9. Sitzung Lösungsfindungsgruppe, Beschlossenes Protokoll

Datum: 6. Juni 2012
Uhrzeit: 16.10 – 19.20 Uhr
Ort: WSA Berlin
Mediatoren: Beate Voskamp & Stefan Kessen
Protokollantin: Claudia Schelp

Skizze von Herrn Bappert:

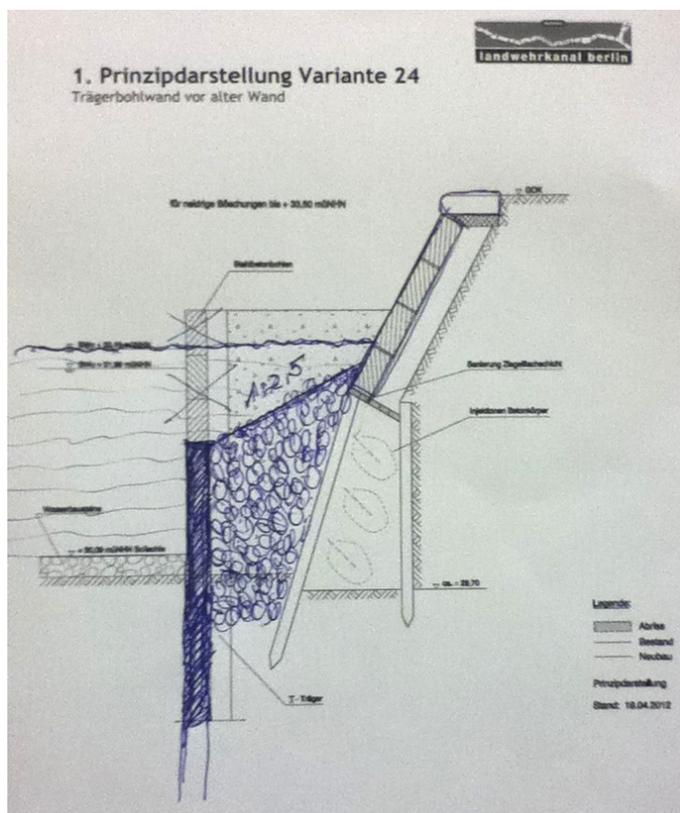
- **Klärungsbedarfe zur Abschneidetiefe der Spundwände unter Wasser:** Herr Lingenauber wies erneut darauf hin, dass Spundwände 40 cm tief unter Wasseroberfläche abgeschnitten werden müssten. Die Diskussion wurde zuletzt in der 8. AG-Sitzung diskutiert und alle Beteiligten gebeten, sich hierzu inhaltlich auf den Stand der Dinge zu bringen. Zwischenzeitlich hatten die Mediatoren auf Hinweis von Herrn Heß eine Passage aus der HU 95 per Email verschickt, in der von diesen 40 cm die Rede sei. Die WSA-Vertretern verdeutlichten, dass es ihnen vor allem darum gehe, dass die Auffüllung hinter der Spundwand in einer Schräge zum Ufer hin ansteigen müsse, damit die Ziegelflachsicht – als empfindlichster Punkt der Konstruktion – bedeckt sei. Sie wünschten sich eine schnellstmögliche Klärung dazu, damit der Abschnitt „370 Meter“ kurzfristig fertiggestellt werden könne.
Die Mediatoren verdeutlichten, dass in der Mediation nicht primär über 20 cm oder 40 cm zu diskutieren sei, sondern dass gemeinsam zu besprechen und zu klären sei, wofür die jeweiligen cm ge-

braucht würden und welchen Zweck sie erfüllen sollten. Für diese jeweiligen Bedürfnisse gelte es dann, gute Lösungsoptionen zu finden bzw. zu entwickeln. So gehe es darum, dass die Konstruktion standsicher sei, der Bereich hinter der Spundwand nicht Gefahr laufe (bspw. durch Flachwasserbereiche) zu vermüllen, dass der Schiffsverkehr möglich sei und dass ökologische Ziele berücksichtigt würden, u.v.m. Diese Interessen müssten verwirklicht werden, nicht eine bestimmte Zentimeterzahl.

- Abschneidetiefe Spundwand unter Wasser
- Gefälle der Steinschüttung bzw. Kiesfüllung
- Überdeckung der Ziegelfachschicht

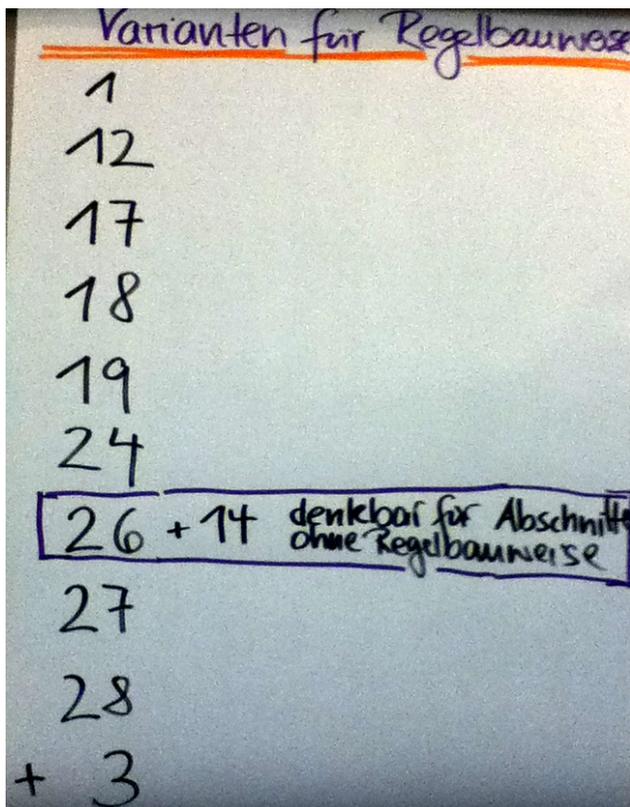
- **Variante 26:** Um methodisch sauber vorzugehen, entschied die AG, nur Varianten für die Regelbauweise weiter zu bearbeiten. Variante 26 (bisher gelb) scheidet aus (und wird zu rot), da nur „an Schrägufern denkbar für Sanierung außerhalb der Regelbauweise.“

Herr Bappert verwies auf die Diskussion der letzten Sitzung, in der er angeregt hatte, dass bei Abschnitten ohne Regelbauweise diese bei Sanierung wieder hergestellt werden sollte.

=> Aktuell beinhaltet die Liste der zu untersuchenden Realisierungsvarianten folgende 9 Varianten: 1,12, 17, 18, 19, 24, 27, 28 - plus 3, minus 26:
